MESURE ET AMELIORATION DE L'ACCESSIBILITE

GROUPE SCOLAIRE JOLIOT CURIE

COMMUNE DE MIONS

REFERENCE BATIMENT: N°003

C5.2

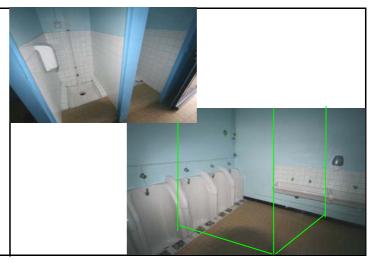
Absence de sanitaire adapté à tous

Construire un local sanitaire en supprimant trois urinoirs et un lavabo Créer un sanitaire adapté dans l'espace créé avec porte de 90 cm de passage Equiper avec les appareillages conformes

C7.2

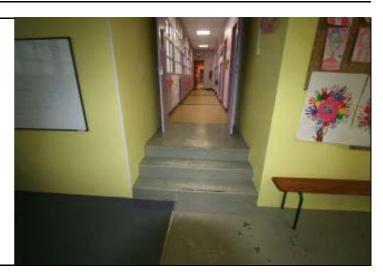
Equipements des escaliers insuffisants

Poser des bandes antidérapantes et de couleur constratée sur chaque marche Poser des bandes podotactiles sur chaque palier descendant Poser une bande de couleur contrastée sur la 1er et dernière contremarche de l'escalier

Poser une main-courante de part et d'autre de l'escalier

D11.1

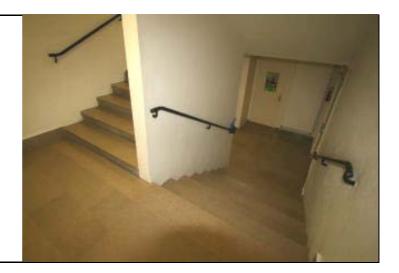
Fonction Enseignement R+1
ESCI (ESCALIER INTERIEUR) - accès au R+1 (x2)

C11.2

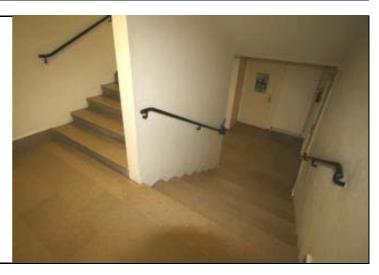
Fonction Enseignement R+1
ESCI (ESCALIER INTERIEUR) - accès au R+1 (x2)
